DETERMINAZIONE DEL DIRIGENTE SERVIZIO VIA/VINCA 7 ottobre 2024, n. 532

**[ID VIP 10724] - Parco eolico, denominato "MASSERIE LEONE", costituito da 5 aerogeneratori di potenza nominale pari a 6,6 MW, per una potenza complessiva di 33 MW, ubicato nel Comune di Ascoli Satriano (FG), incluse le opere di connessione alla RTN ricadenti nel medesimo territorio comunale.**

**Proponente: AME ENERGY S.R.L.**

Relazione tecnica a supporto dell'istruttoria sul progetto  
**ID\_VIP 10724**

Figura 02: Cartografia con beni tutelati presenti nell'area buffer di 11Km in verde, (elaborazione propria)

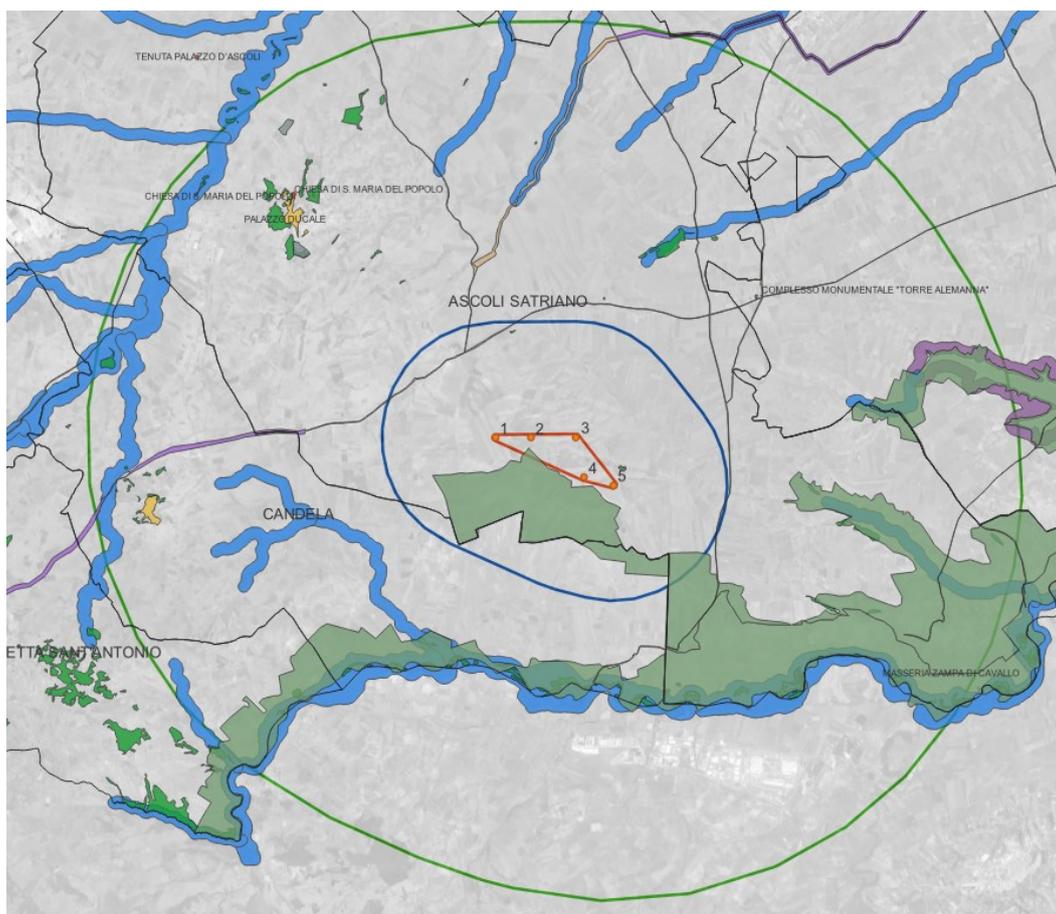
- punto 3.1. *Analisi dell'inserimento nel paesaggio*, per l'analisi dell'interferenza visiva, in riferimento al criterio alla lettera b) dalla documentazione allegata non si evince la verifica rispetto ai beni tutelati nell'area buffer di 11 Km (220mx50), e si confuta quanto riportato a pag. 238 del elaborato- *R036-Studio di impatto ambientale\_signed\_signed-signed: Relativamente all'impatto sul paesaggio, nell'area vasta non ci sono dei Beni architettonici tutelati, delle aree archeologiche e dei beni paesaggistici (Boschi, viabilità storica, Acque pubbliche) mentre nell'area ristretta di intervento, la posizione degli aerogeneratori rispetto ai suddetti beni è tale da non comprometterne la fruizione e la loro tutela. Come si evince dalla immagine seguente, nell'area buffer di 11 Km (in verde) sono presenti alcuni beni tutelati ai sensi del D.lgs 42/2004.*
